## ЭКСПЕРТНОЕ ЗАКЛЮЧЕНИЕ

по результатам проведенной строительно-технической экспертизы с целью установления технического состояния строительных конструкций, оборудования и отделочных покрытий в жилом доме, расположенном по адресу:

**Объект:** строительные конструкции и отделочные покрытия в индивидуальном жилом доме.

Фото 1

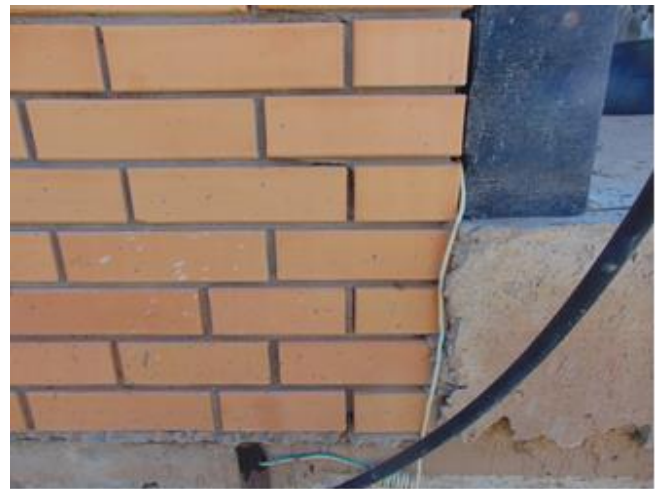
- промокание наружных стен (см. Приложение 1, фото 1, 2);
- коррозия на участках соединений элементов конструкции бойлера (см. Приложение 1, фото 3, 4, 5, 6);
- трещины по швам отделочного покрытия из керамической плитки на стенах, а также на участках примыкания стен к полам (см. Приложение 1, фото 7, 8, 9, 10);

**1.** В результате проведенной экспертизы выявлены недостатки в виде промокания наружных стен. Промокание наружных стен приводит к существенному ухудшению теплоизоляционных характеристик стен и, как следствие, ухудшению микроклимата в помещениях дома. При этом, участков подтопления фундаментов не выявлено. Однако, обнаружена коррозия на

фото 6

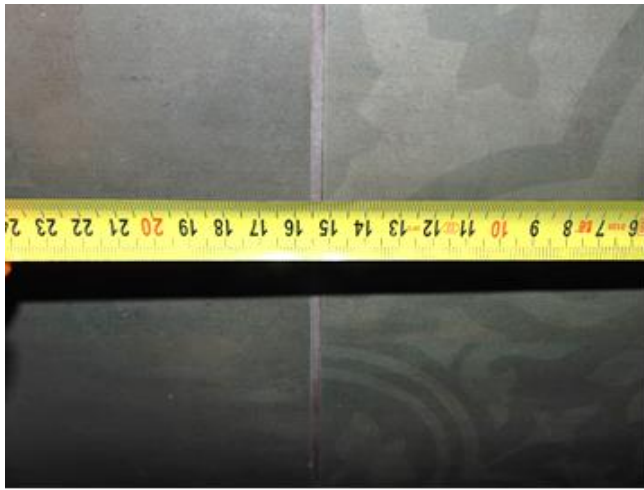
участках соединений элементов конструкции бойлера, смонтированного именно на участке, где происходит промокание наружных стен.

Фото 9

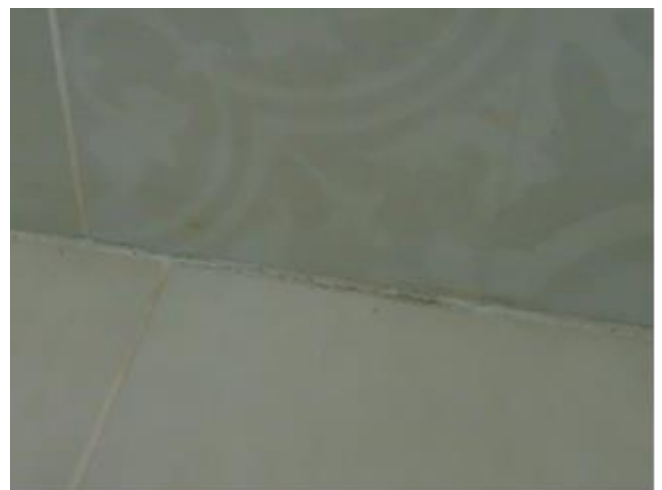
**2.** В результате проведенной экспертизы выявлены недостатки в виде трещин по швам отделочного покрытия из керамической плитки на стенах, а также на участках примыкания стен к полам в санузлах. Выявленные недостатки являются следствием некачественного выполнения работ, и являются нарушением требований ТР 98-99 «ТЕХНИЧЕСКИЕ РЕКОМЕНДАЦИИ по технологии устройства облицовок стен и покрытий полов из крупноразмерных керамических плиток», в соответствии с которым:

Фото 15

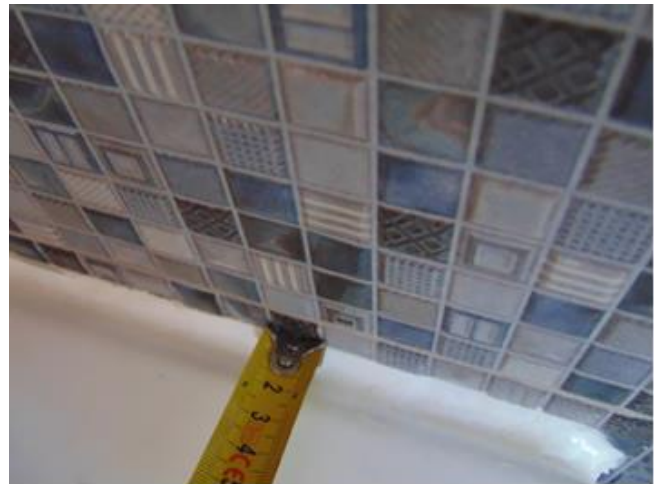
- отсутствие уклона пола к трапу в душевой санузла на 1 этаже и отклонения (неровности) плоскости поверхности пола в санузле на 2 этаже (см. Приложение 1, фото 11, 12, 13, 14, 15, 16, 17, 18, 19, 20);

**3.** Выявленные, в результате проведенной экспертизы, отсутствие уклона пола к трапу в душевой санузла на 1 этаже и отклонения (неровности) плоскости поверхности пола на величину до 10мм в санузле на 2 этаже являются дефектами, возникшими в следствии некачественного выполнения работ. Отсутствие уклона к трапу в душевой приводит к тому, что при пользовании душем вода только частично стекает по предусмотренному трапу, значительная часть воды течет к входной двери санузла и через щели в дверной коробке попадает в комнату, скапливаясь под напольным покрытием из ламината.
